Arbeitsausschuß T2a

Reparatur-Anweisung 2.NachtragNr. 191/345

Baumuster
DB 605 AB,
ASB, DB

Leistungssteigerung am DB 605.

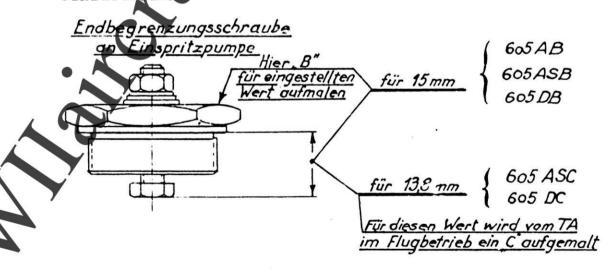
Die auf Seite 7 der Anweisung 191/1144 angegebenen Einstellmaße für die Rettanschlagschrauben werden geändert. Falls also Einspritzpumpen nicht auf max. Fördermenge geprüft werden köhnen, sind die Schrauben wie skizziert einzustellen.

Die Umstellung des Höhensatzes ist jedoch unverändert; hierfür gelten nach wie vor die in der Anweisung genachten angaben.

4. Kennzeichnung.

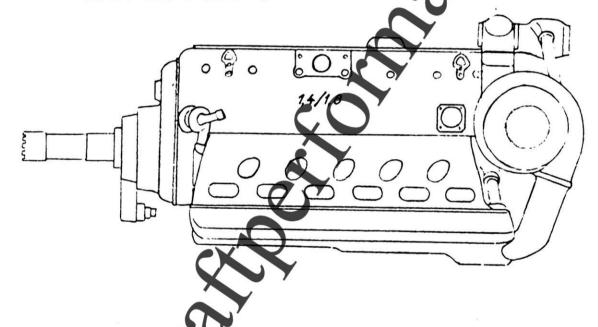
Um im Flugbetrieb die umgestellten Motoren ohne Schwierigkeiten erkennen zu können, wurde von der Zentrale UT folgende Kennzeichnung vorgesehen:

Auf dem Kurbelgehäuse linke Seite in Flugrichtung wird eine Aufschrift "1,4/1,8" in blauer Ferbe angebracht.
Größe der Zahlen: 50 mm.

Diese Kennzeichnung ist an allen Reparatur-Motoren mit der neuen Lededruckeinstellung künftig anzubringen. Noch nicht beschriftete Motoren werden im Flugbetrieb vom Technischen Aussendienst gekennzeichnet.
